**ООО «Грузовые автомобили-Группа ГАЗ»**

## **Конструктивные изменения автомобилей «Урал»**

**(выпуск 7)**

Рис. 1. Крышка подшипника промежуточного вала РК.

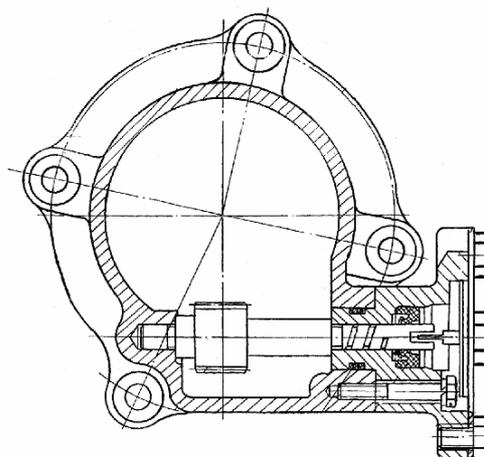
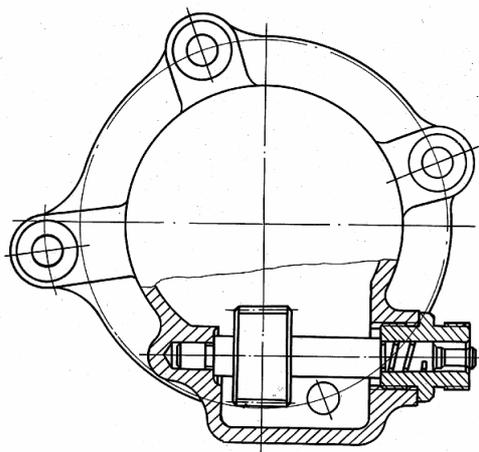
С октября 2005 г. на автомобилях «Урал» - 4320, 43206, 5557, 55571 и их модификациях внедрен электронный спидометр ПА 8046-4 (вместо спидометра 16.3802 с механическим приводом).

В связи с этим изменяется номенклатура раздаточных коробок и установка деталей на крышке переднего подшипника промежуточного вала РК (см. табл. 1 и рис.1).

**Внимание:** в связи с увеличением количества поставщиков спидометров с 04.09.07г. на всех автомобилях Урал-4320, 43206, 5557 и модификациях будут применяться следующие альтернативные комплекты:

- спидометр ПА8046-4 (или ПА8046-5) с датчиком ПД8089-3 (или ПД8089-1);
- спидометр 87.3802010 с датчиком 4222.3843010.

Рис. 2. Картер ведущего моста

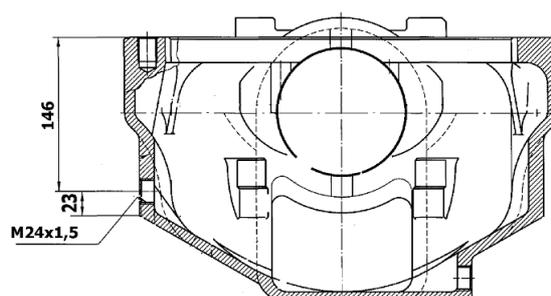
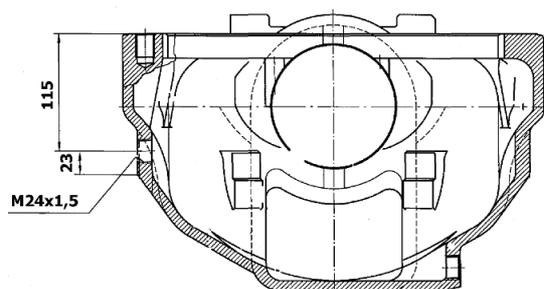
С 1.07.2006 г. на всех автомобилях «Урал», с колесной формулой 4x4, 6x6, 8x8, устанавливается картер ведущего моста с измененным расположением заливного отверстия (см. рис.2), вследствие чего в главных передачах ведущих мостов изменена норма заправки масла:

Было	Стало
8,0-8,5 л	6,0-6,5 л

**Рис. 3.** Рессоры задней подвески Урал-3255 и Урал-32551.

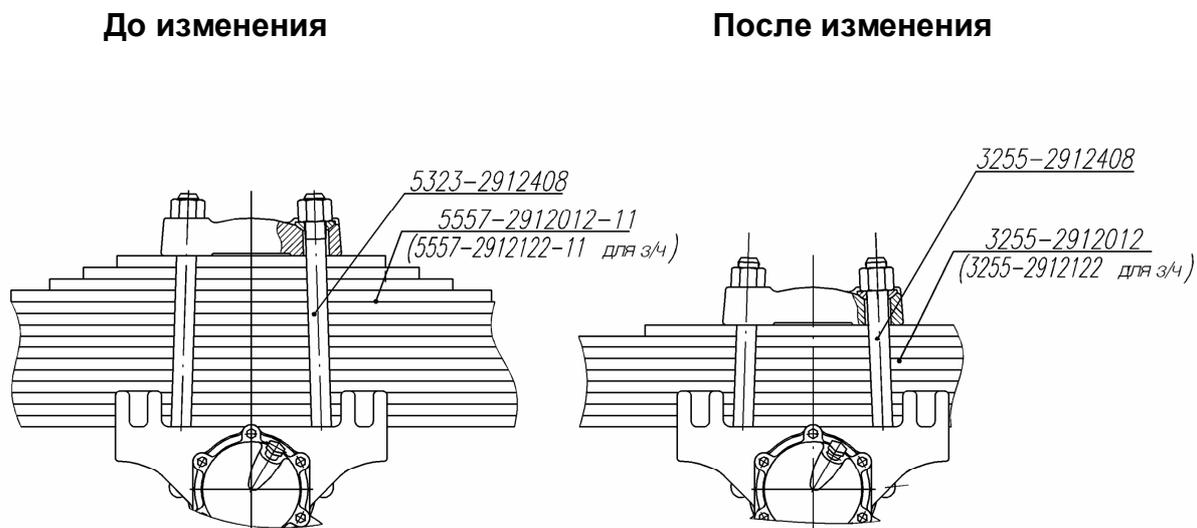
С середины 2006 г. на шасси 4320-002951-30, 4320-002451-31, предназначенные для сборки автобусов Урал-3255 и Урал-32551, устанавливаются новые **рессоры задней подвески 3255-2912012**.

Они обладают меньшей металлоемкостью, более приспособлены к использованию на автобусах на шасси автомобилей «Урал» (см. рис.3). Новая рессора 3255-2912012 (*в з/ч поступает рессора 3255-2912122*) отличается от ранее устанавливаемой рессоры 5557-2912012-11 (для з/ч рессора 5557-2912122-11) **уменьшенным с 15 до 9 числом листов**, и, соответственно, **меньшей толщиной пакета листов (108 мм вместо 180 мм)**.

В связи с уменьшением толщины пакета листов, изменились и детали крепления рессоры. На автомобилях с новыми рессорами применены **более короткие стремянки 3255-2912408**.

**Внимание:** новые рессоры в комплекте с новыми стремянками **взаимозаменяемы** на автобусах с рессорами, выпущенными ранее, **без ограничений**.

Рис. 4. Рессора задняя

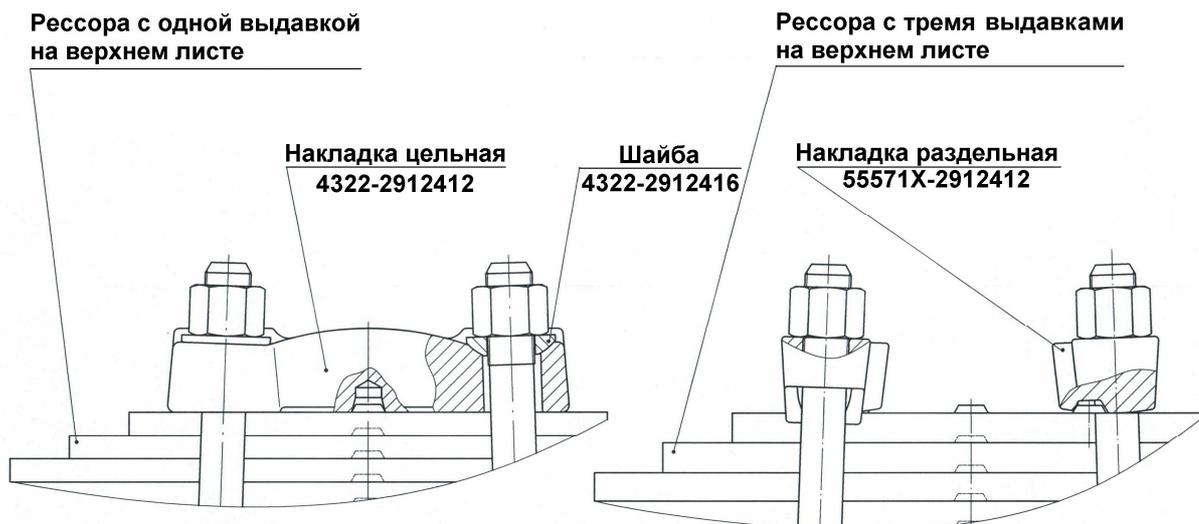
С июня 2007 г на всех автомобилях «Урал» с колесной формулой 6x6 и 8x8 вместо ранее устанавливаемых цельных накладок 4322-2912412 рессор задних балансирных подвесок стали применяться отдельные накладки 55571X-2912412. Новые отдельные накладки фиксируются на рессоре через выдávки, выполненные на верхнем листе рессоры. Стремянки рессор не меняются, сферические шайбы под гайки стремянок не устанавливаются.

Одновременно с отдельными накладками на автомобилях стали устанавливаться новые задние рессоры с выдávками на верхнем листе для фиксации накладок. Новые рессоры (4

типоразмера рессор под нагрузку на тележку от 9000 кгс до 17500 кгс) отличаются от ранее применяемых только верхним листом, который для крепления накладок имеет фиксирующие выдавки (см. рис. 4).

Новые накладки 55571X-2912412 на ранее выпущенные автомобили не устанавливаются. Рессоры 3255-2912012-01 (в з/ч 3255-2912122-01), 5557-2912012-12 (в з/ч 5557-29120122-12), 55571-2912012-01 (в з/ч 55571-2912122-01), 4320-2912012-10 (в з/ч 4320-2912122-01) на автомобили выпуска после 2005 г устанавливаются без ограничений (конструктивное исполнение накладки позволяет ее устанавливать на рессору с 3-ми выдавками на верхнем листе). Для установки этих рессор на автомобили выпущенные до 2005 г необходимо доработать имеющиеся на автомобиле накладки 4322-2912412 (на плоскости, прилегающей к рессоре на расстоянии 70 мм с обеих сторон от осевого отверстия сделать углубления диаметром 32 мм и глубиной 10 мм для выдавок на верхнем листе рессоры).

**Рис. 5. Рама**

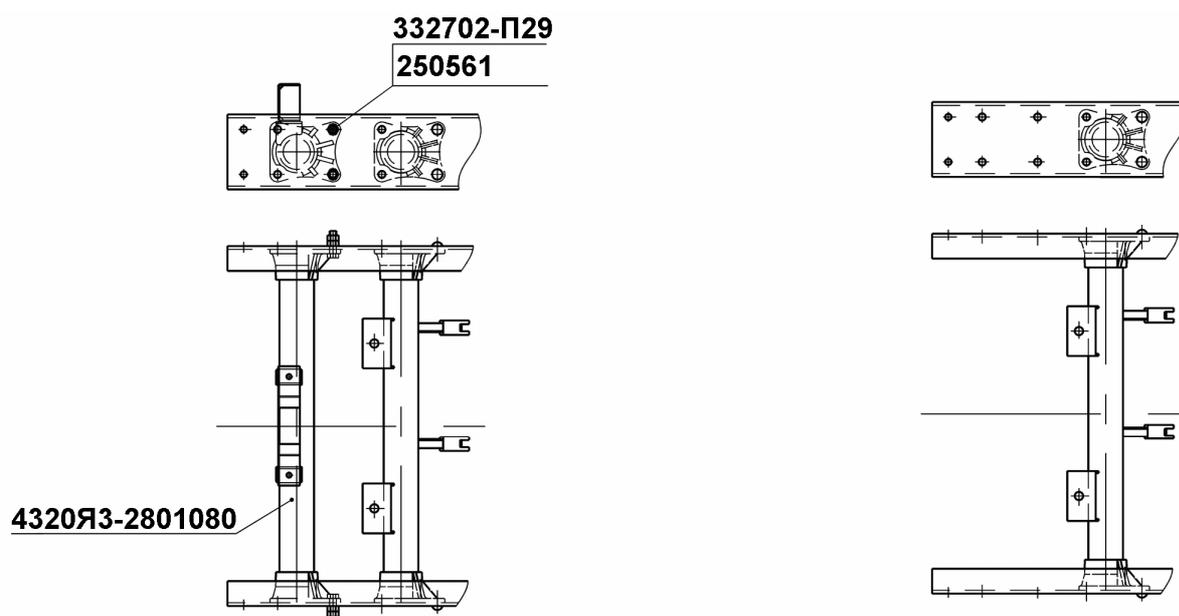
С 1 квартала 2006 года на все автомобили Урал с двигателями ЯМЗ-236М2 и ЯМЗ-238М2, укомплектованных гидромурфтой отключения вентилятора, устанавливается унифицированная рама - **4320Я3-2800010**. В раме отсутствует поперечина № 1, которая входит в установку переднего буфера (см. рис.5).

Ранее устанавливаемые рамы 4320Я-2800010 (для двигателя ЯМЗ-236М2) и 4320Я3-2800010 (для двигателя ЯМЗ-238М2) выпускаются только в запасные части.

**Рис. 6. Внешний вид рулевых механизмов:**

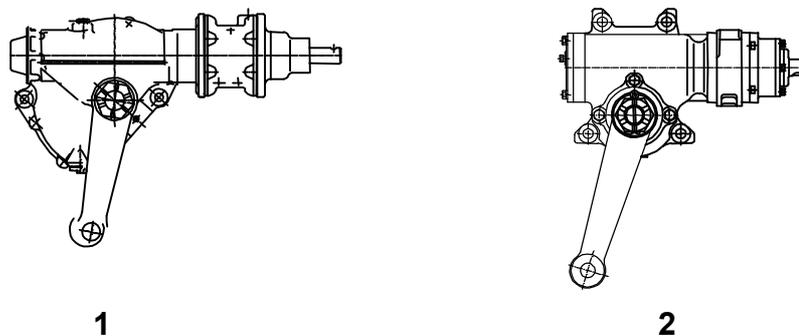
На всех автомобилях Урал 4320, 5557 и модификациях, начиная с 2007 года, вместо рулевого механизма (см. рис. 6) производства АЗ «УРАЛ» (типа червяк - боковой сектор) планируется устанавливать рулевой механизм (типа винт - шариковая гайка) производства Борисовского завода автогидроусилителей (БАГУ).

На ранее выпущенные автомобили «Урал» рулевой механизм (БАГУ) может устанавливаться только комплектом.

Рис. 7. Установка масляного бака

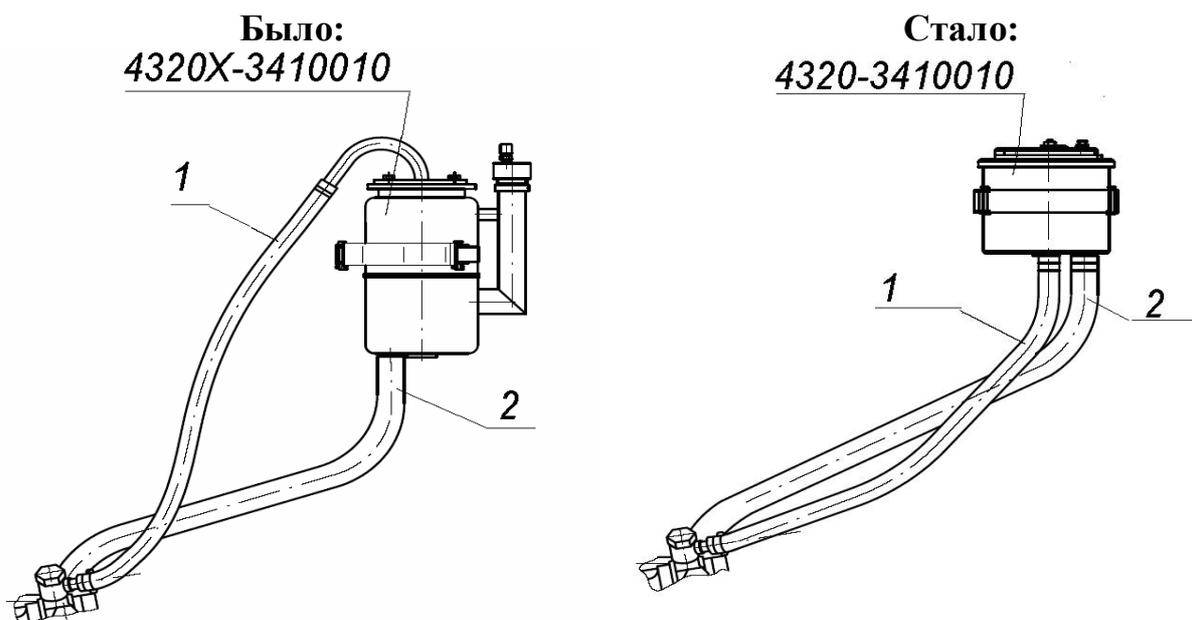
С 1 квартала 2007 года на всех автомобилях «Урал», вместо масляных баков производства АЗ «Урал»:4320Х-3410010, 5557Я2-3410010, 5557Я-410010, устанавливаются масляные баки 4320-3410010 производства ОАО «Гидропривод» г. Елец (см. рис. 7).

В конструкцию рулевого управления внесены следующие изменения:

- изменена укладка шлангов;
- изменена длина рукава 4320ЯХ-3408727;
- вновь применен рукав 4320ЯХ-3408727-10;
- изменены кронштейн крепления масляного бака и хомуты.

Рис. 8. Тормоз рабочий с однополостным рабочим цилиндром

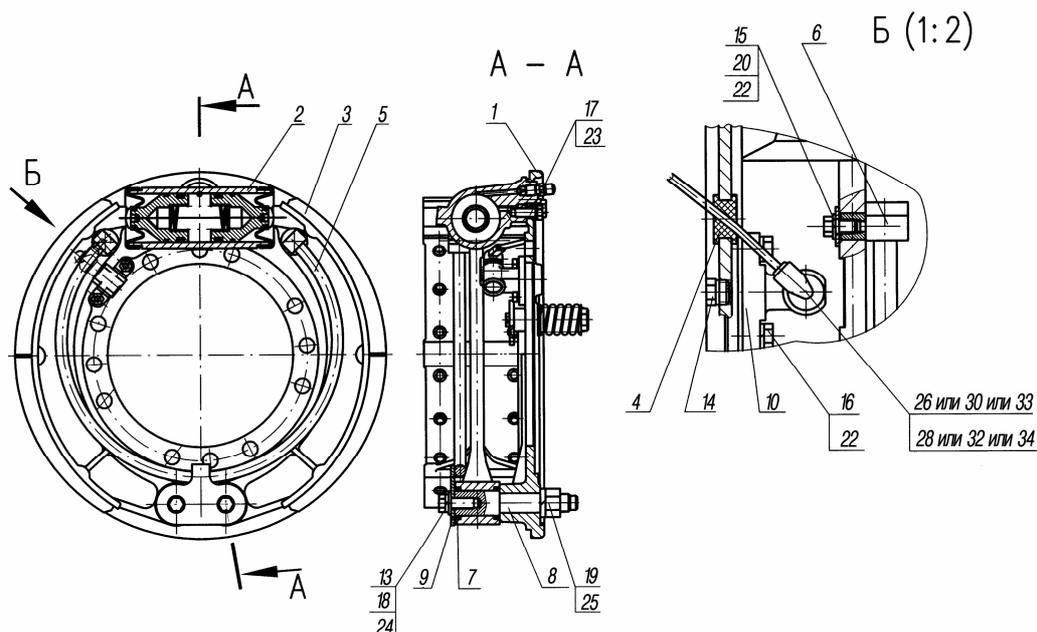
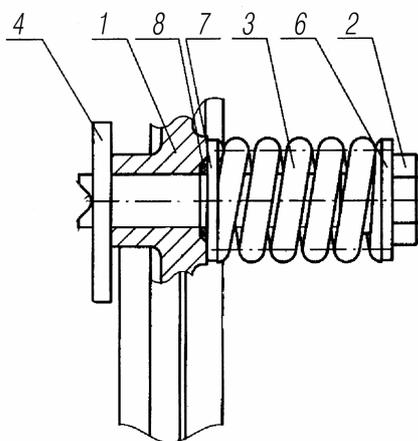
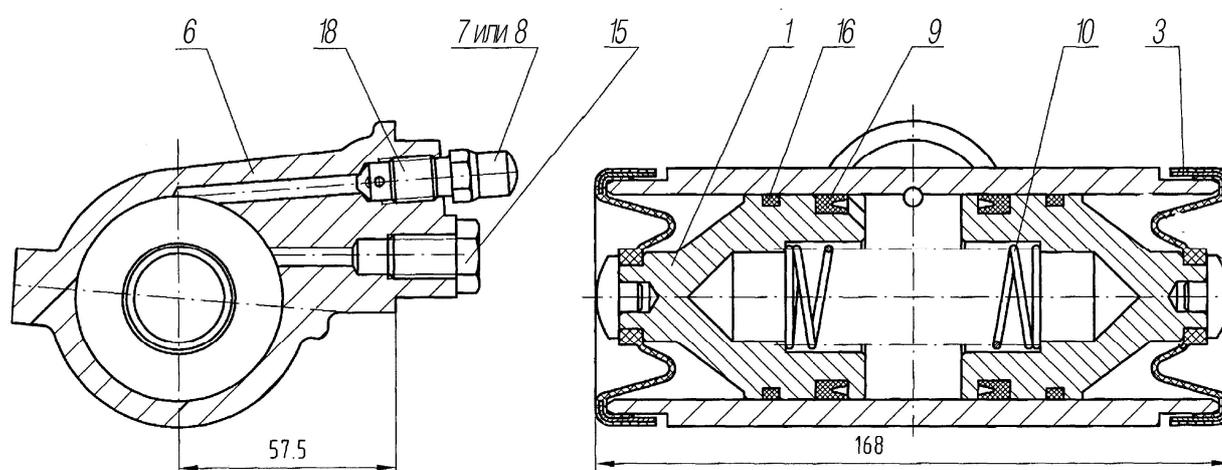
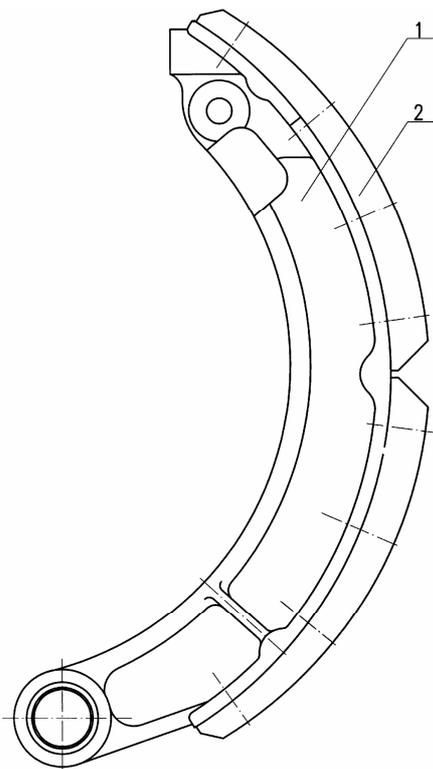
С декабря 2007 года на автомобили "Урал" с удлиненной базой начали устанавливать рабочие тормоза повышенной долговечности с однополостным цилиндром и профилированными накладками см. рис.8,9,10 и 11.

Тормоза с однополостным цилиндром устанавливаются на все мосты автомобиля.

На автомобили с колесной формулой 6x6 устанавливаются на передний и задний мосты тормоз 55571X-3501010 (см. табл. 6), на средний мост тормоз 55571X-3501010-10.

На автомобили с колесной формулой 4x4 устанавливаются на передний и задний мосты тормоз 55571X-3501010.

**На мосты автомобилей без АБС** устанавливаются тормоз 55571X-3501010-10.

Изменяется гидропневматический привод тормозов - вводится третий пневмоусилитель.

Замена двухполостных цилиндров на однополостной осуществляется в комплекте на все мосты.
